Servicehinweis zu BM1 / BM 1 S August 2008

Service-Hints BM1 / BM 1 S (August 2008)

BM 1 modification to BM 1 S
 BM1 Umbau auf BM 1 S

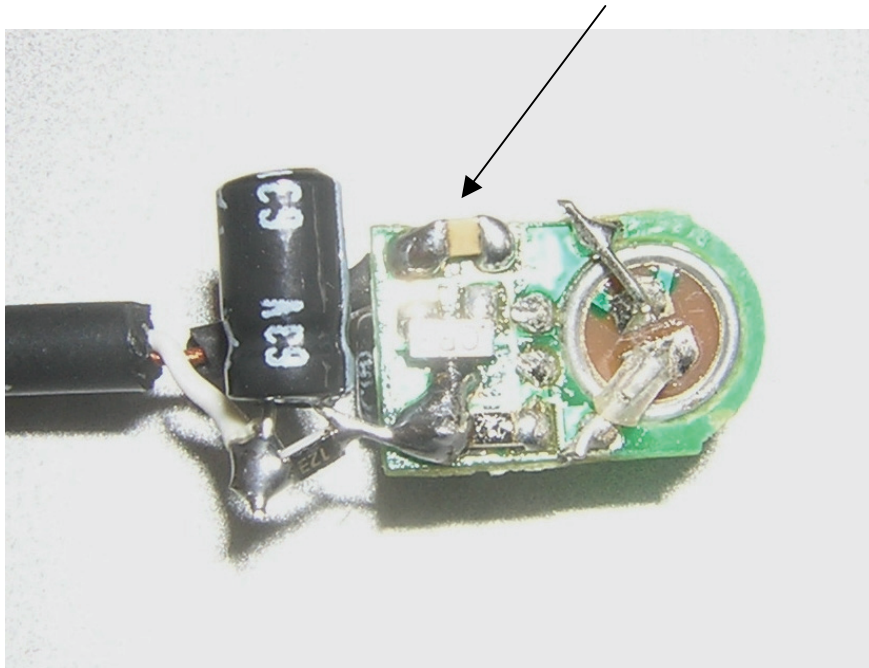
bei den ALAN Funkgeräten **G6** bzw. **Reer 5006 Scopi** ist die Mikrofonempfindlichkeit des BM 1 zu hoch, sodass kleinste Geräusche bereits die Baby-Überwachung (VOX) einschalten können.

Außerdem kommt es beim G6 / REER 5006 zu einem unerwünschten **Reset-Effekt**, auf den Lieferzustand, wenn man vergisst, das Babymikrofon nach Gebrauch wieder herauszustöpseln und das Gerät mit eingestecktem BM 1 aus- und später wieder einschaltet.

Abhilfe: in die weisse Leitung des Mikrofonkabels eine Parallelschaltung aus 1 μ F und 12 kOhm einbauen.

Auf der Platinen-Unterseite den SMD Widerstand 270 k (mit 274 bedruckt) entfernen. Der Widerstand ist über einen Kondensator eingelötet- Nur noch der Kondensator soll stehen bleiben.

270 kOhm entfernen so dass nur noch der Kondensator zu sehen ist

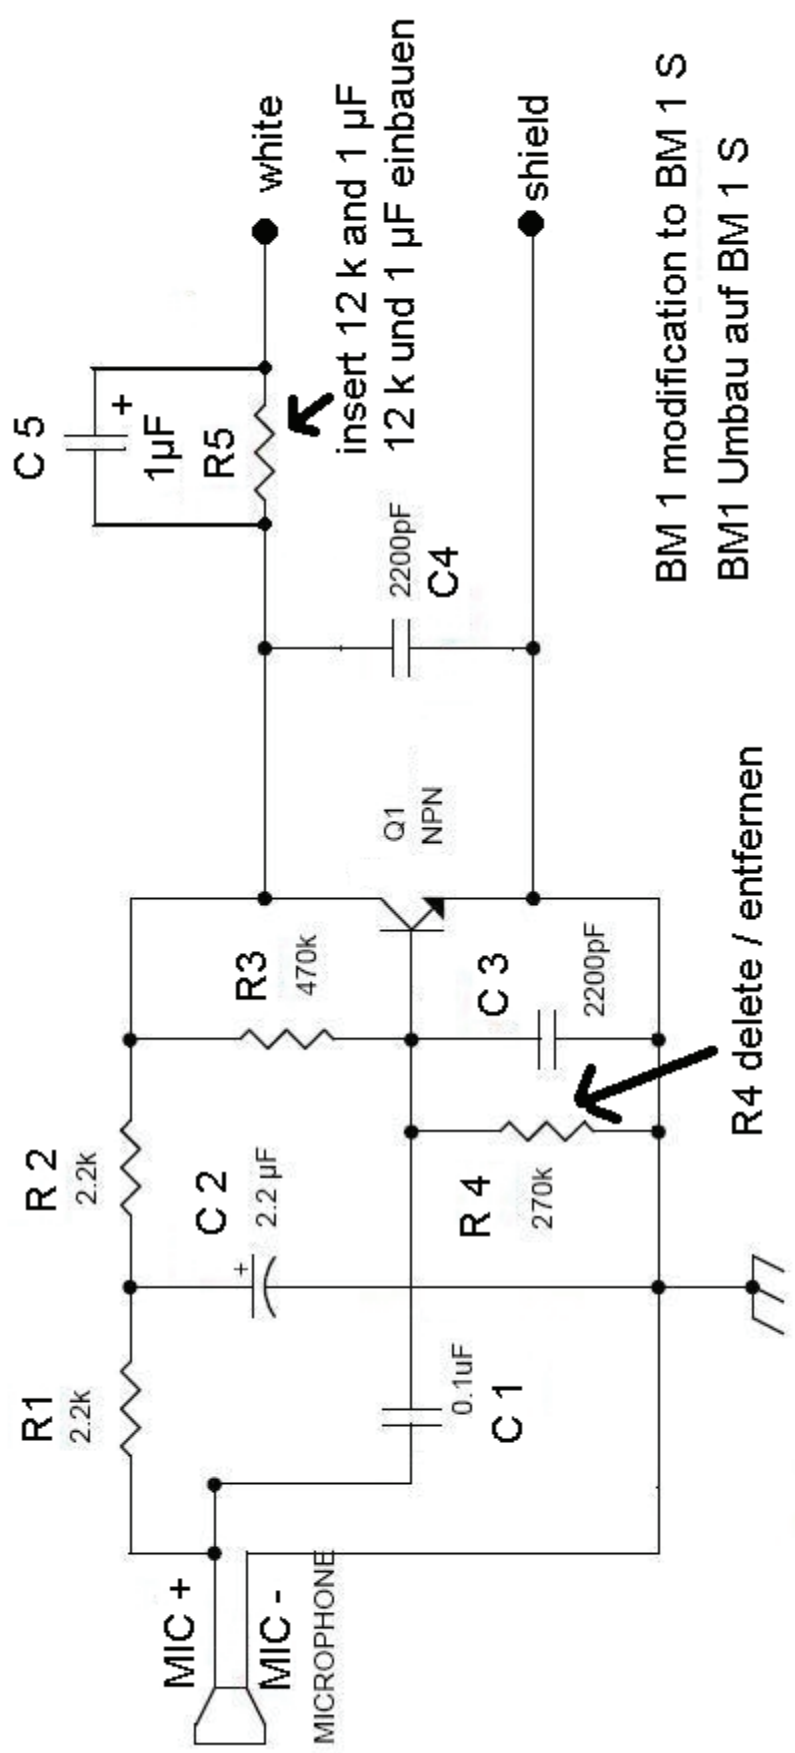
Problem: The mic sensitivity of the BM 1 is too high for Midland G 6 and Reer 5006 radios, and an undesired reset-effect to factory settings may happen after switching the radio off and on again with plugged in microphone.

Solution: use the new microphone version **BM1S** for these radios **or** modify the existing BM1 microphone: Insert a parallel combination of 1 μ F and 12 k into the white wire to the microphone cable. Delete the 270 kOhm resistor (which is soldered above a capacitor) on bottom PCB side)

R4 delete / entfernen

insert 12 k and 1 µF
 12 k und 1 µF einbauen
